Repowering e sobreequipamento do Parque Eólico de Picos Verdes II

ADITAMENTO AO ESTUDO DE IMPACTE AMBIENTAL

outubro de 2018

Capítulo B: Resposta aos elementos solicitados. A ordem deste capítulo corresponde à ordem dos pontos listados pela CA, no ofício S055253-201809-DAIA.DAP, DAIA.DAPP.00120.2018 (*vide* Anexo A);

Figura xi: Bacias Visuais individuais de cada um dos novos aerogeradores a instalar.

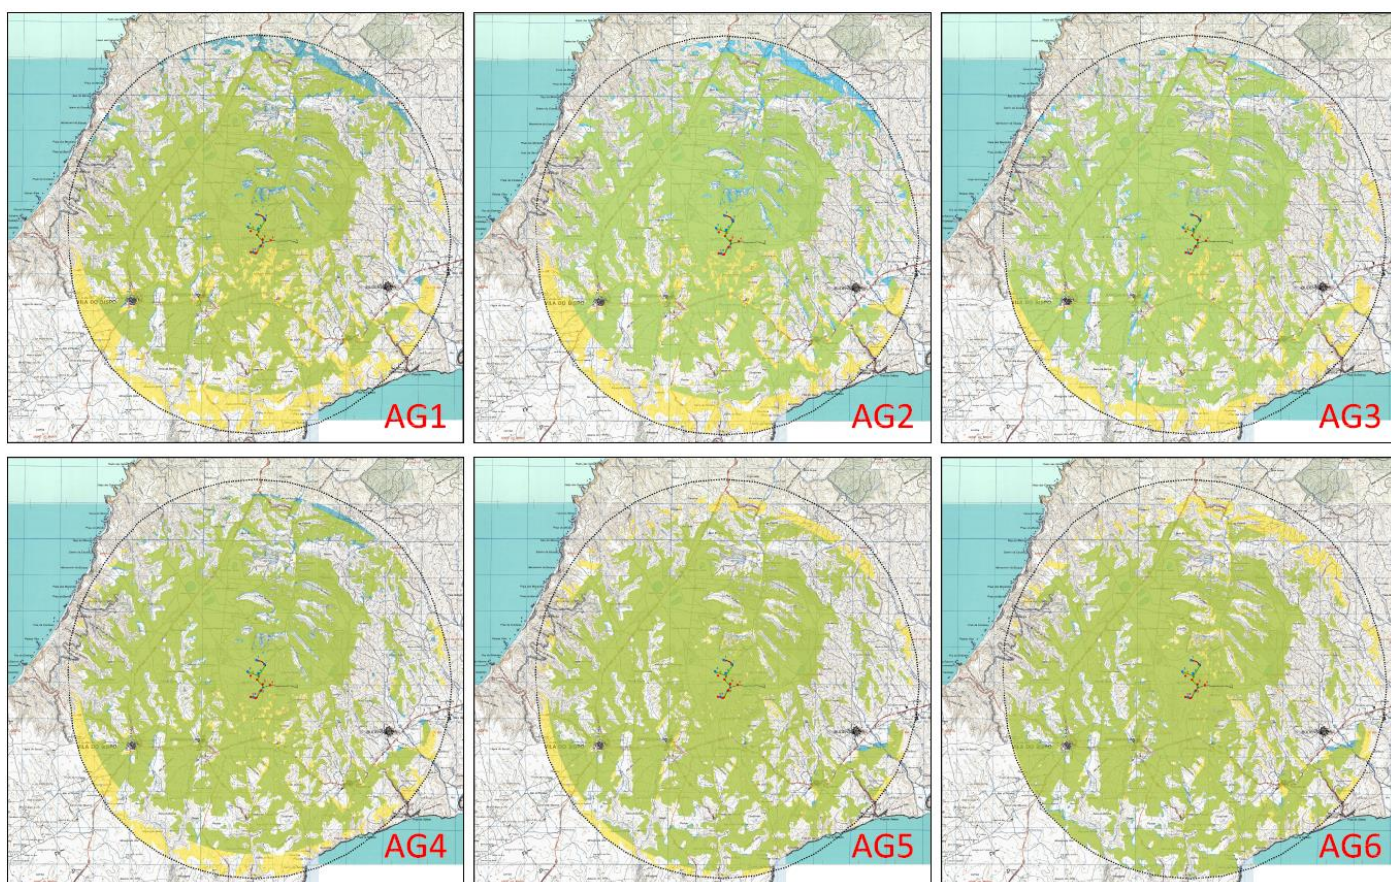
4.7.1. Apresentar uma avaliação do impacto visual sobre a Área de Estudo para cada um (individualmente) dos aerogeradores propostos, estabelecendo uma hierarquia comparativa entre os mesmos;

Resposta: Para se realizar uma hierarquia comparativa entre aerogeradores propostos, em termos de impactes visuais sobre a área de estudo (*Buffer* 5Km) foram elaboradas bacias visuais individuais. Para uma melhor perceção efetuou-se uma sobreposição da bacia individual de cada aerogerador com a bacia visual total da situação existente, que permite visualizar a dispersão das novas áreas face à situação atual. A cor amarela corresponde à bacia visual da totalidade dos aerogeradores existentes, a azul corresponde à bacia visual (individual) dos aerogeradores propostos, as áreas onde se intercetam correspondem as manchas de cor verde (*vide* Figura xi no Anexo B (2_4), (3_4) e (4_4), com a bacia visual individual para cada aerogerador).

Figura 66 Aditada: Valores médios de temperatura para a Região Algarvia [Fonte: Atlas do Ambiente.]

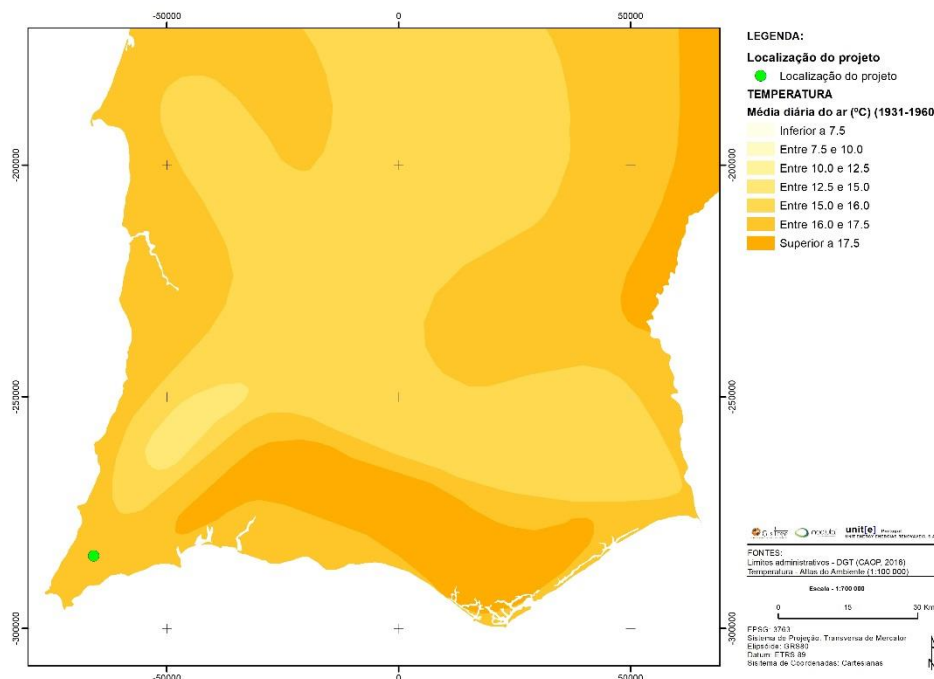
4.8.1. Corrigir/completar a “Figura 66: Valores médios de temperatura para a Região Algarvia”, a “Figura 67: Valores médios de precipitação total para a Região Algarvia” e a “Figura 68: Valores médios de humidade relativa do ar para a Região Algarvia” com a localização do projeto;

Resposta: Às figuras com os valores médios de temperatura, precipitação total e humidade relativa do ar para a Região Algarvia, foi adicionada a localização do projeto (vide Figura 66 Aditada, Figura 67 Aditada e Figura 68 Aditada).

Figura 74 Aditada: Projeções de mudança causada pelas alterações climáticas na temperatura global à superfície, extensão do gelo no Hemisfério Norte, altura média do mar e mudança no pH global da superfície do mar.

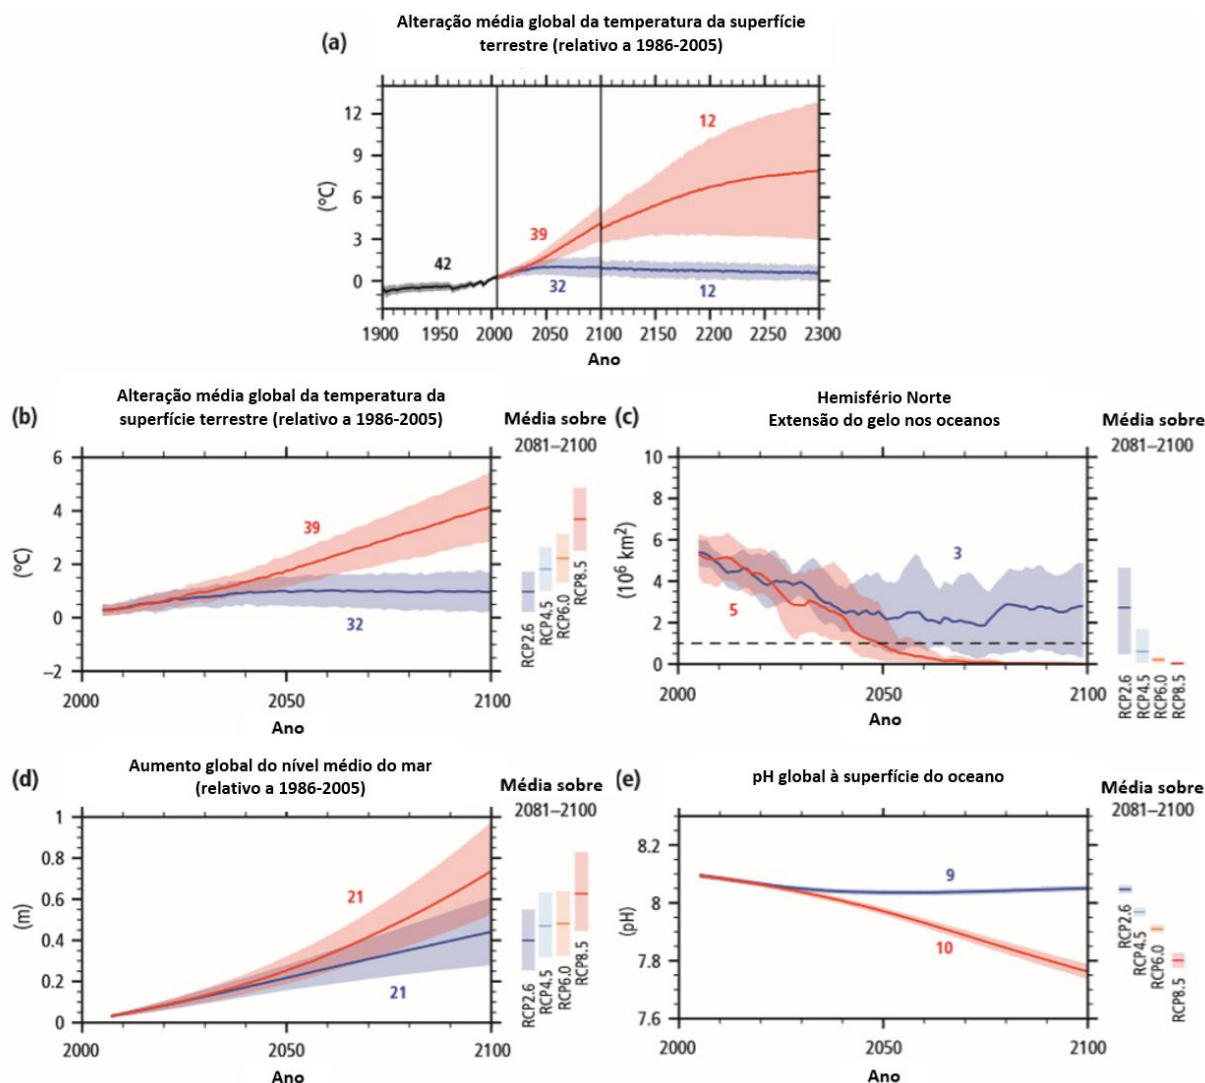
4.8.2. Reformular as Figuras 74, 75 e 77. Com efeito, todas a informação constante dos documentos que integram o EIA devem estar redigidos na língua portuguesa.

Resposta: Apresentam-se as figuras 72, 73, 74, 75 e 77 em Português.

Figura 93 Aditada: Outros projetos e infraestruturas existentes na envolvente do projeto.

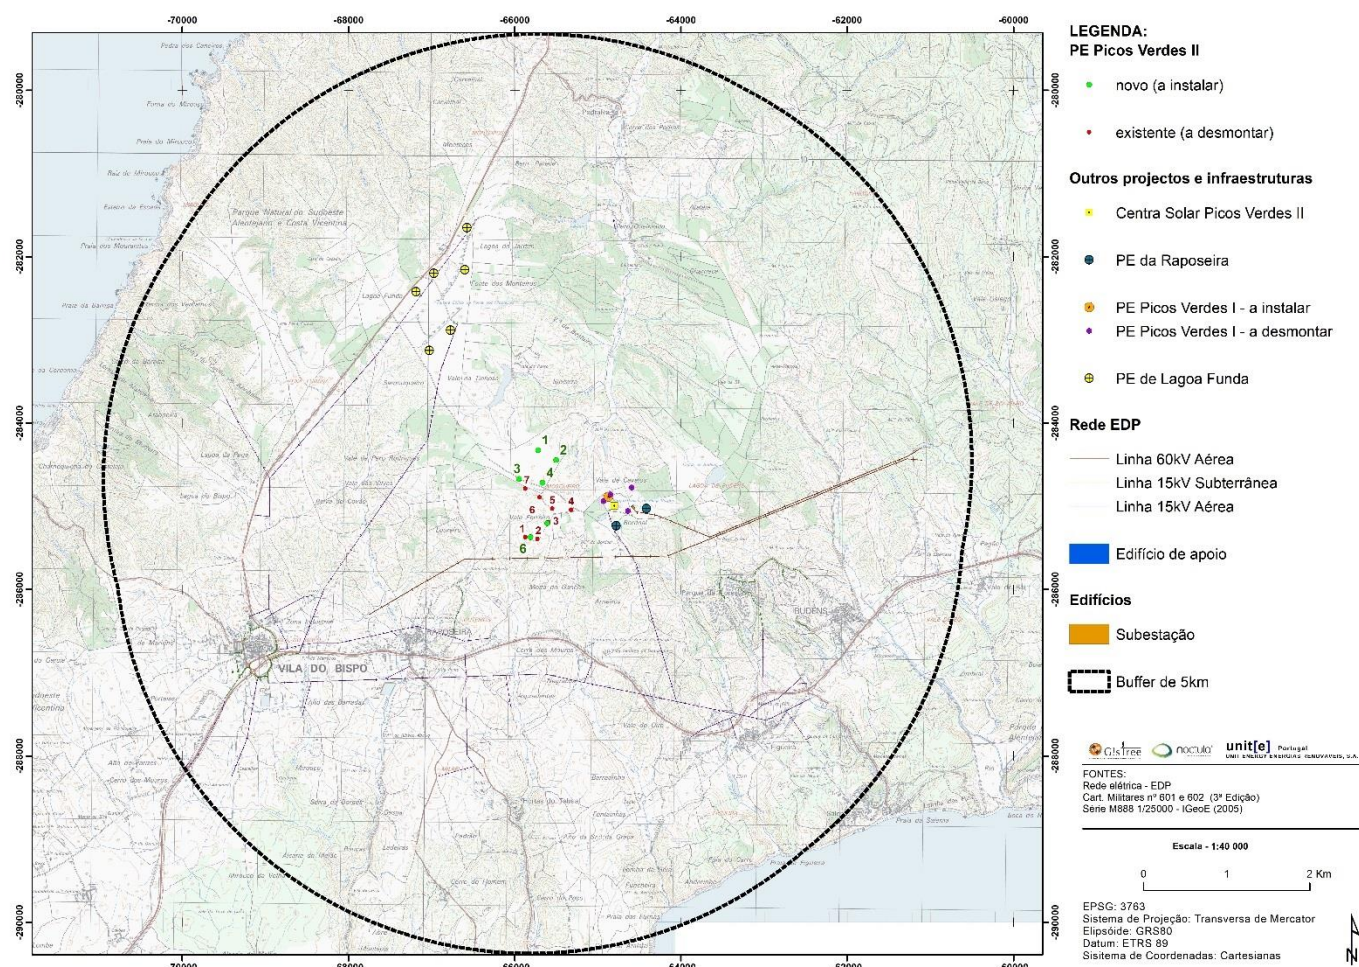
5.1. Complementar a figura com a localização de outros projetos e infraestruturas existentes na envolvente do projeto em avaliação que concorram para a cumulatividade de impactes. Com efeito, para além dos parques eólicos já identificados na “Figura 93: Parques Eólicos localizados num raio de 2km de cada novo aerogerador do PE de Picos Verdes II” (e para os quais devem também ser identificadas as respetivas linhas elétricas) devem ainda ser identificadas outras tipologias de projeto, como sejam as centrais solares (refira-se a título de exemplo, a central fotovoltaica em Raposeira – referida na pág. 91 do Relatório Síntese) e outras linhas de transporte de energia (refiram-se, a título de exemplo, as linhas a 15 e a 60 kv – referidas na pág. 113 do Relatório Síntese). Deverá considerar-se um raio não inferior a 5 km (buffer utilizado para a paisagem);

Resposta: Em relação à figura 93, considerada no âmbito dos impactes cumulativos, foi acrescentada a localização de outros projetos conhecidos e infraestruturas existentes na envolvente do projeto. A informação relativa às linhas elétricas foi obtida através da comunicação da EDP, que disponibilizou em CD, no âmbito da elaboração do EIA, a informação relativa à localização destas linhas, no entanto, a informação recebida não se estende aos 5 km de distância ao parque eólico de Picos Verdes II, e por esse motivo não constitui informação suficiente para preencher a área do *buffer* solicitado de 5 km.

Figura xiv: Representação dos parques eólicos atualmente em funcionamento no sudoeste de Portugal.

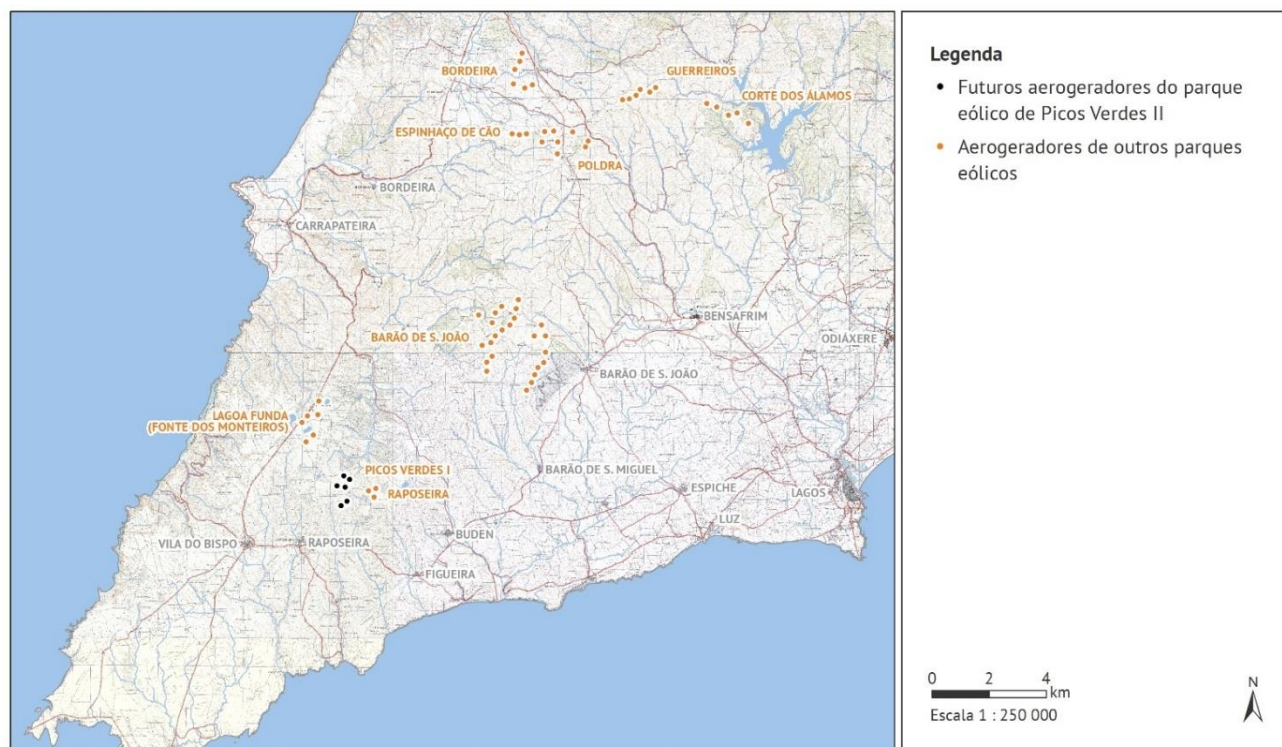
5.3. Identificar a área de projeto nas Figuras 94 e 95.

Resposta: A Figura 94 foi substituída pela Figura xiv que se encontra a uma escala mais adequada e contém apenas os parques eólicos em funcionamento na região, permitindo assim uma melhor leitura já que a anterior imagem continha elementos que não se encontravam a ser avaliados no âmbito do presente projeto. Esta figura e a Figura 95 Aditada apresentam a localização do projeto.

Figura xv: Pormenor do tipo geral das plataformas de montagem dos aerogeradores.

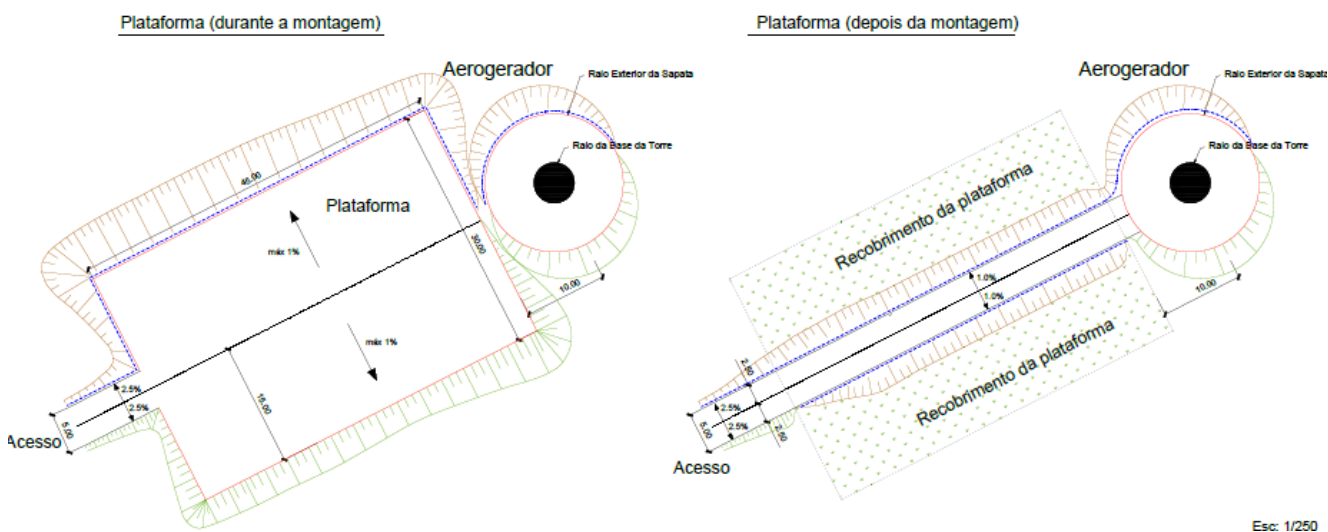
6.2.5. Indicar a área média a ocupar pela plataforma (durante a fase de obra e após o seu término).

Resposta: Durante a fase de obra as plataformas terão dimensões de 45 x 30 m, o que equivale a uma área de 1 350 m². Após o término da obra as plataformas de montagem dos aerogeradores serão cobertas com uma camada de terra vegetal, na espessura média de 20 cm, anulando desta forma o impacto visual da área de montagem, renaturalizando as zonas das plataformas, permanecendo apenas a área correspondente aos acessos aos aerogeradores (vide Figura xv).

Figura xvii: figura de pormenor da mancha de dispersão localizada próxima dos novos aerogeradores n.ºs 2, 3 e 4.

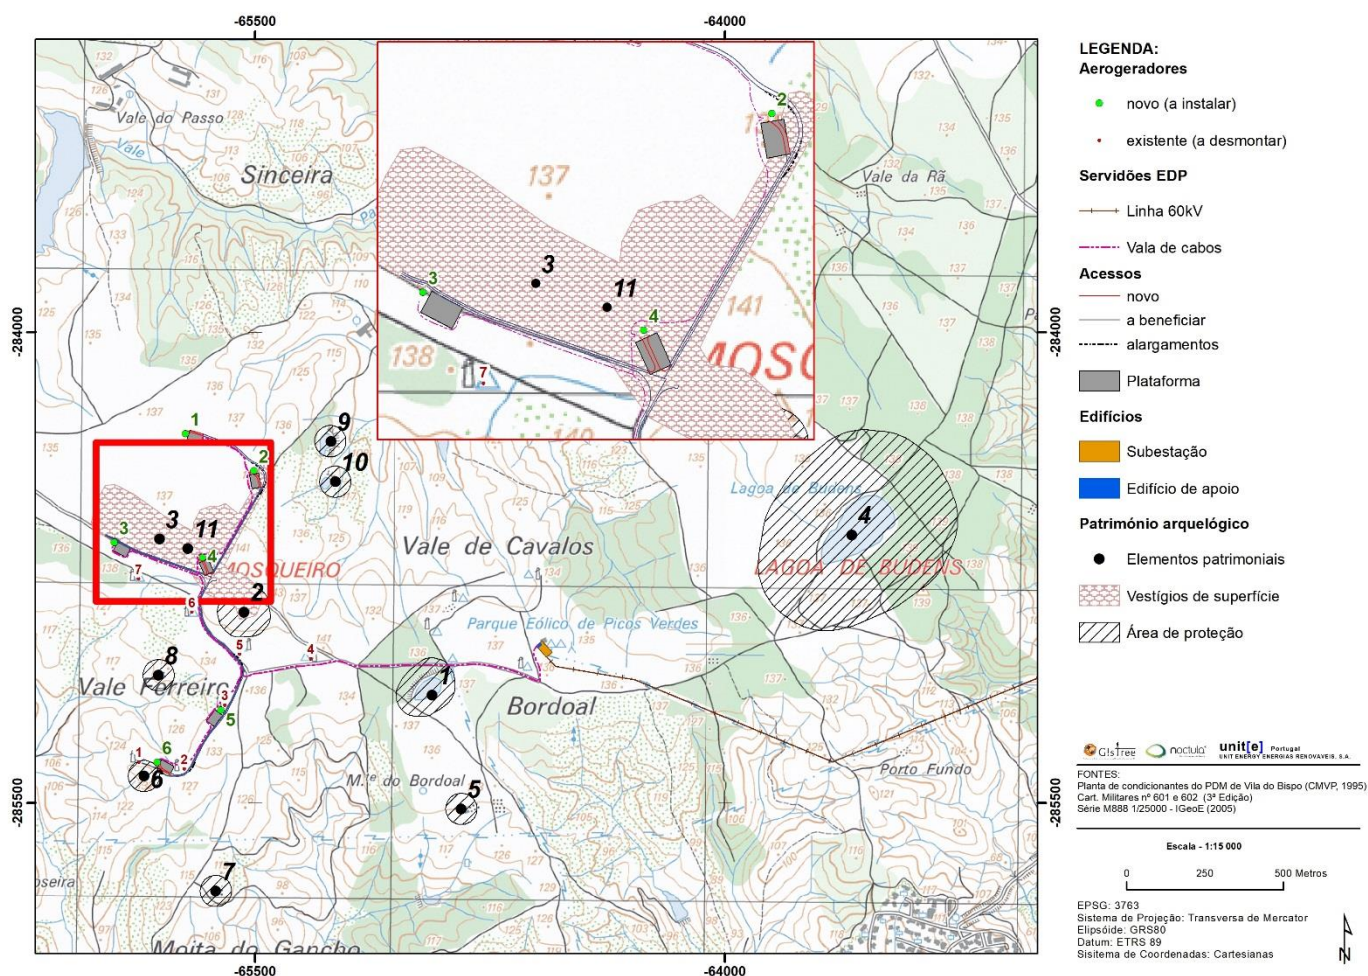
6.3.3. Identificar os elementos patrimoniais mais próximos do local onde se irá inserir o projeto identificando a tipologia e cronologia.

Resposta: No Capítulo com a caracterização da situação de referência foi incluída uma figura de pormenor da mancha de dispersão localizada próxima dos novos aerogeradores n.ºs 2, 3 e 4.
